PROCESSO N.º : 175048/2013
PROCEDÊNCIA : Tribunal de Contas do Estado de Mato Grosso - TCE/MT
PRINCIPAL : Secretaria de Estado de Transportes e Pavimentação Urbana – SETPU
ASSUNTO : Representação de Natureza Interna – RNI. Análise de defesas. Irregularidades na Concorrência 25/2013/SETPU: “Construção de Ponte de Concreto Pré-moldado Protendido sobre o Rio Lira, na Rodovia MT-242, Trecho: Sorriso – Ipiranga do Norte”.
RELATOR : Conselheiro Sérgio Ricardo
EQUIPE : Emerson Augusto de Campos – APE
: Yuri Garcia Silva – APE

O processo digital em epígrafe (175048/2013) refere-se a Representação de Natureza Interna decorrente de irregularidades na Concorrência 25/2013/SETPU: “Construção de Ponte de Concreto Pré-moldado Protendido sobre o Rio Lira, na Rodovia MT-242, Trecho: Sorriso – Ipiranga do Norte”, onde constam citados os seguintes responsáveis e respectivos documentos de defesa:

GB 11. Licitação_Grave_11. Deficiência do Projeto Básico norteador da contratação da obra de “Construção de Ponte de Concreto Pré-moldado Protendido sobre o Rio Lira” (RN17/2010/TCE-MT).

Fonte: Concorrência Pública CP 25/2013/SETPU – Vigas Longarinas justapostas.

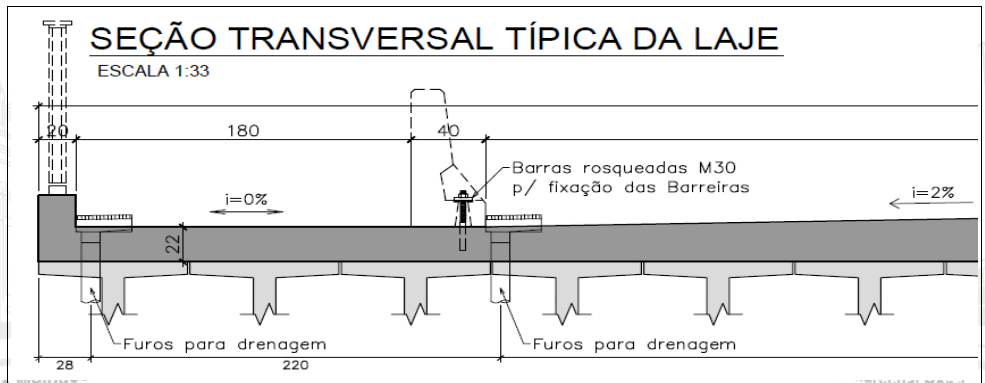
Entretanto, como já mencionado no relatório de auditoria, a obra em comento possui como característica fundamental a execução em “Concreto **Pré-moldado** Protendido” com vigas longarinas **justapostas**, conforme recorte do Projeto Básico fornecido pela SETPU reproduzido adiante:

Neste caso, conforme já relatado, a própria estrutura das vigas longarinas pré-moldadas protendidas são utilizadas como suporte para a concretagem das lajes, não sendo plausível a utilização de escoras.
